dotyczy: przetargu nieograniczonego na dostawę jednorazowych materiałów medycznych do krążenia pozaustrojowego dla Klinicznego Oddziału Kardiochirurgii oraz Klinicznego Oddziału Anestezjologii i Intensywnej Terapii, znak sprawy: 4WSzKzP.SZP.2612.112.2023

**WYJAŚNIENIE I MODYFIKACJA  
SPECYFIKACJI WARUNKÓW ZAMÓWIENIA**

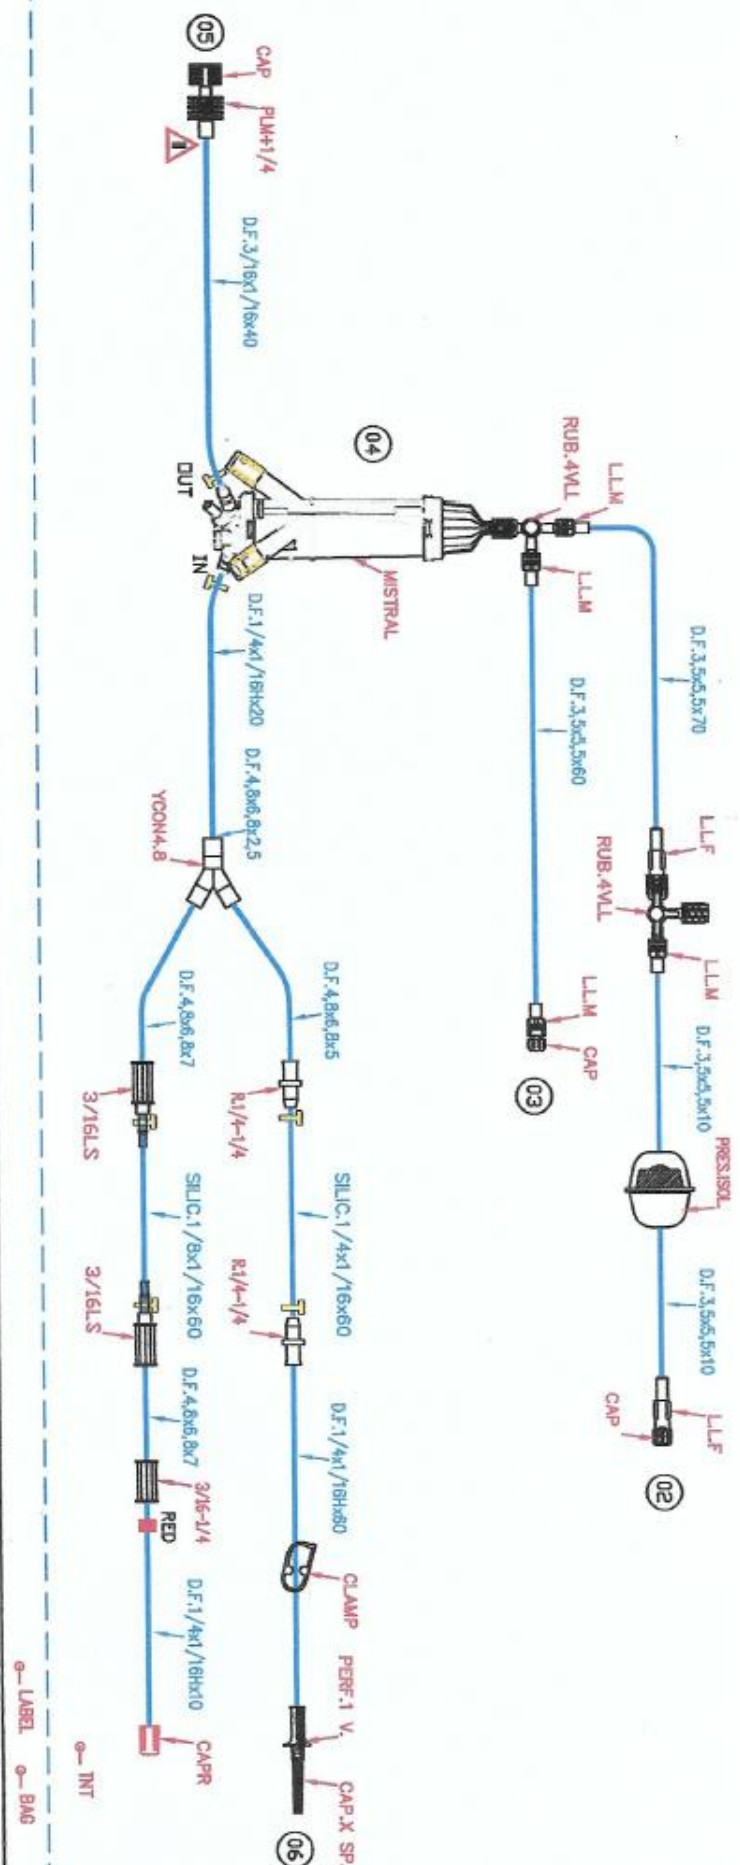
**Pytanie nr 2 dotyczy pakietu nr 7:**

Prosimy Zamawiającego o akceptację załączonego schematu kardioplegii do pakietu 7 poz. 2:

**Odpowiedź na pytanie nr 2: Zamawiający dopuszcza.**

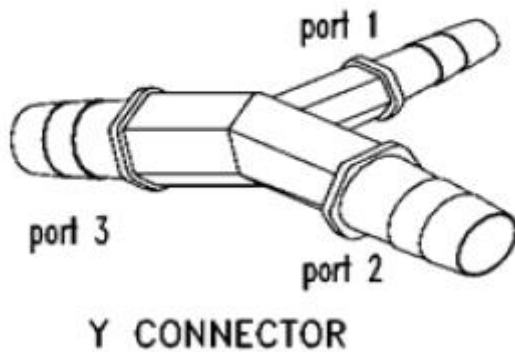
**Pytanie nr 3 dotyczy pakietu nr 9:**

Czy Zamawiający, w pakiecie 9 poz. 4 wyrazi zgodę na zaoferowanie trójników w konfiguracji  $3/8 \times 3/8 \times 1/2$ , zamiast  $1/2 \times 3/8 \times 3/8$  oraz  $3/8 \times 1/2 \times 1/2$ , zamiast  $1/2 \times 1/2 \times 3/8$ , gdzie rozkład portów jest następujący:

**Odpowiedź na pytanie nr 3: Zamawiający dopuszcza, pozostałe parametry SWZ bez zmian.**
